重大事故発生時の対処において 水素爆轟の危険がある

滝谷紘一

要旨

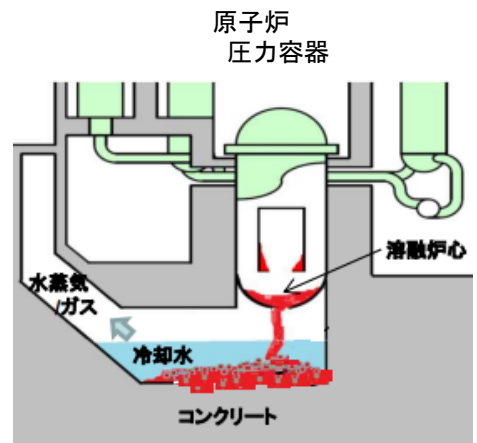
残存ジルコニウムが水と反応して水素発生
⇒ この解析に大きな不確かさがある

SURC実験データによるMAAP検証

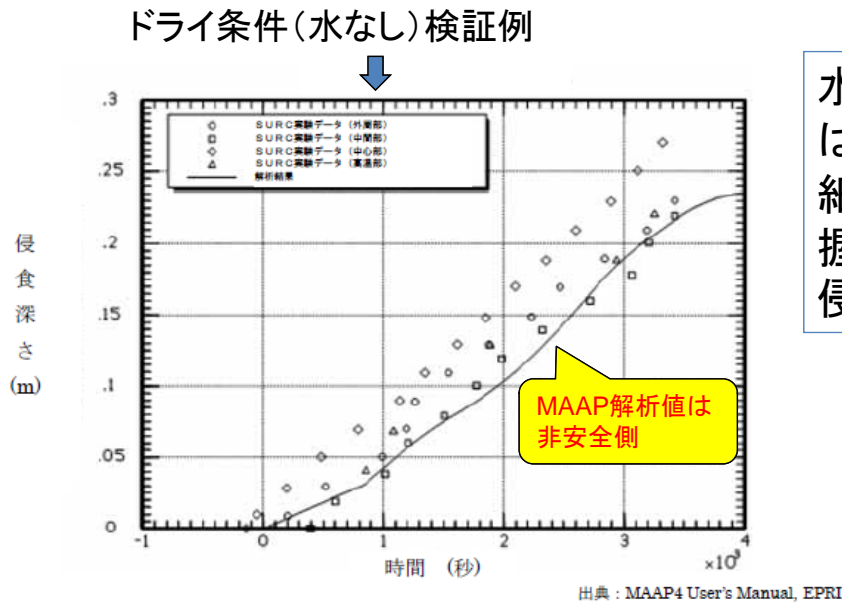
■MAAPは水中条件で精度検証されていない。

ドライ条件での検証には非安全側に評価する事例あり。

水プール中のMCCI実験はDEFOR実験のみ。細粒化と堆積挙動の把握に注目し、コンクリート侵食データはなし。

水中条件での適切な実験データがなく、解析コード検証ができないのが実状

■不確かさ評価のまとめ

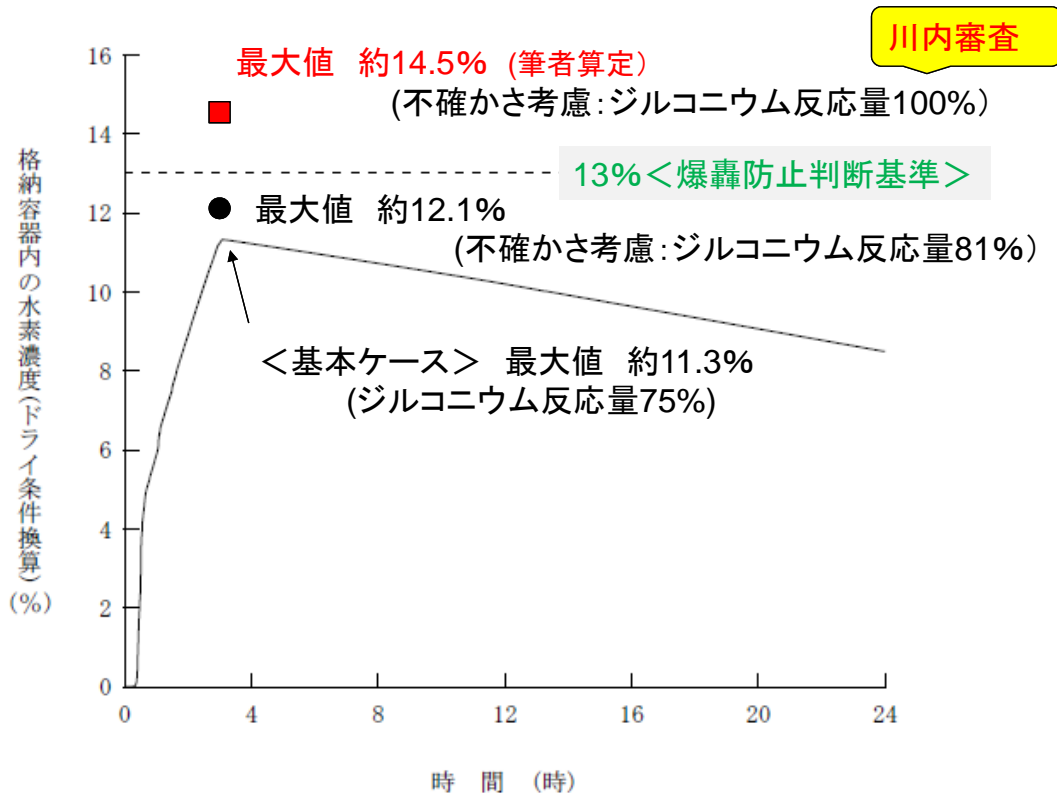
○MAAPは、水中条件での検証がされていないから、それを用いた感度解析結果には信頼性がない。

さらに非安全側に極端な評価をする特性があり、感度解析結果もMCCIを過小評価しているおそれがある。

○伊方3号機では、ジルコニウム全量反応を想定した場合、水素濃度最大値は14.5%になり、爆轟判断基準を超える。

○従って、MCCIによる水素発生量の不確かさ評価として、川内審査で採用されたMAAP解析に依拠しない最大のジルコニウム反応量(全炉心存在量の100%)とすることが、科学的に妥当である。
